**ESTUDO DE IMPACTE AMBIENTAL**  
**DO ESTUDO PRÉVIO DO**  
**CONJUNTO TURÍSTICO EM DIOGO MARTINS**

**SEGUNDO ADITAMENTO AO EIA DO ESTUDO PRÉVIO  
DO CONJUNTO TURÍSTICO EM DIOGO MARTINS**

No âmbito do Procedimento de Avaliação de Impacte Ambiental (AIA) relativo ao Estudo de Impacte Ambiental (EIA) do Estudo Prévio do Conjunto Turístico em Diogo Martins (Processo de AIA n.º 2366), a Comissão de Avaliação (CA), após a declaração de conformidade do EIA, considerou necessário solicitar ao promotor, através de Ofício Refª 108/2011/GAIA, que procedesse à rectificação de duas questões, com a apresentação de um conjunto adicional de elementos informativos e esclarecimentos, sob a forma de um segundo Aditamento ao EIA.

**Figura 1.1 – Excerto da Carta de Sensibilidade Paisagística na Área de Implantação do Conjunto Turístico**

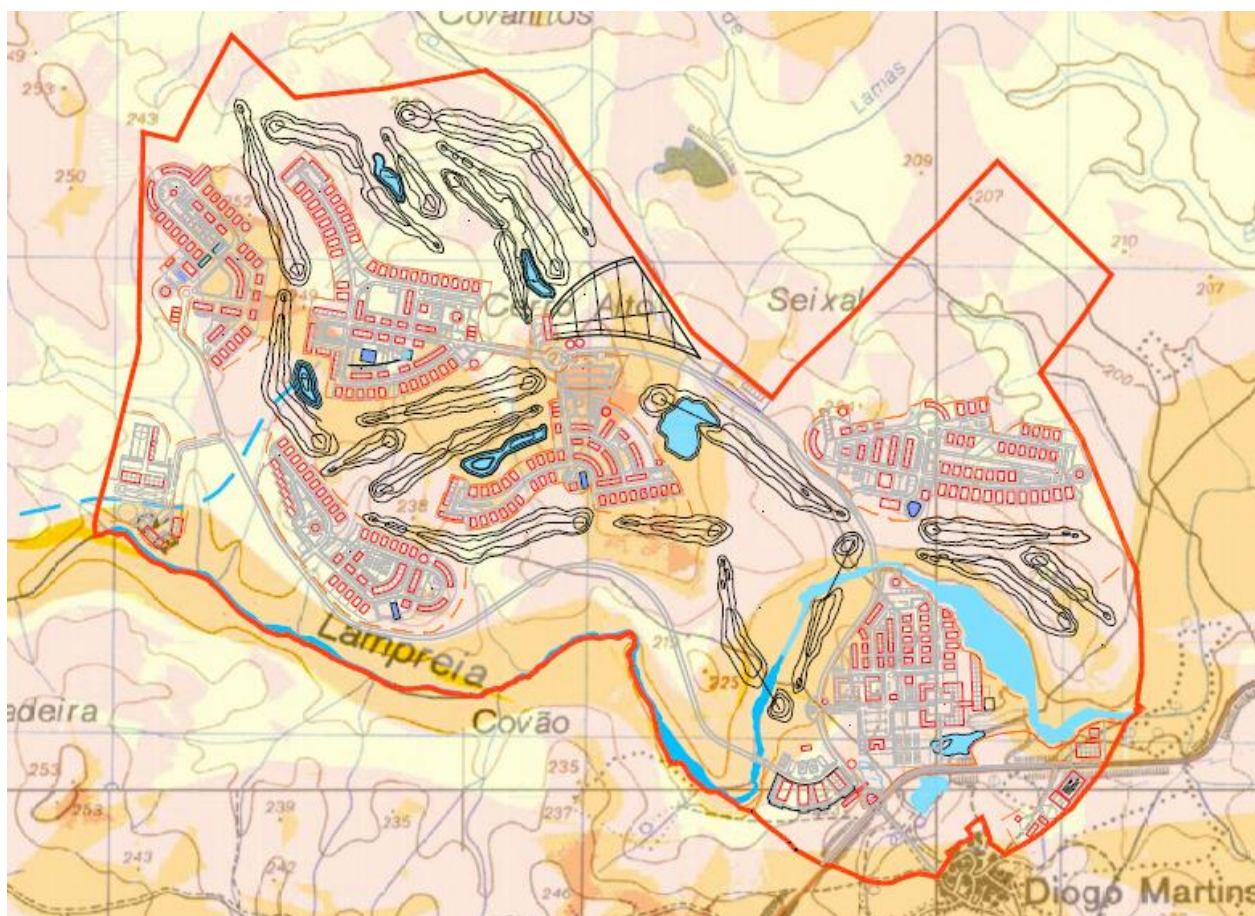
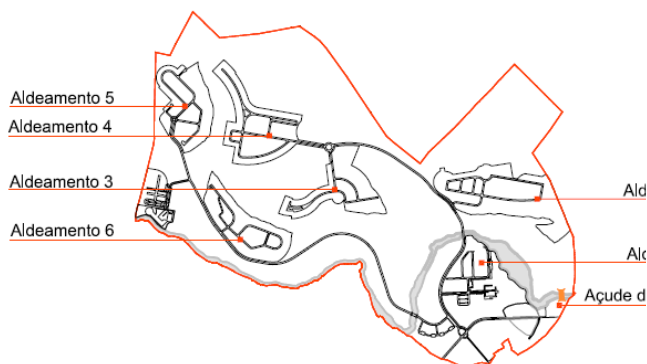
*“Tendo em consideração a nova carta de Sensibilidade Visual da Paisagem, deverá a análise de impactes ser adaptada de modo a incorporar a informação obtida na nova carta.”*

No **Quadro 1.3** e na **Figura 1.1** é possível observar os resultados da análise da sensibilidade paisagística da área de implantação do Conjunto Turístico. Neste caso, passam a predominar as zonas de média sensibilidade paisagística, mantendo-se a ordenação das restantes duas classes de sensibilidade (elevada e muito elevada).

<b>Sensibilidade</b>	<b>Área (ha)</b>	<b>(%)</b>
Muito Elevada	3	1,4
Elevada	53	22,5
Média	123	51,9
Baixa	57	24,2
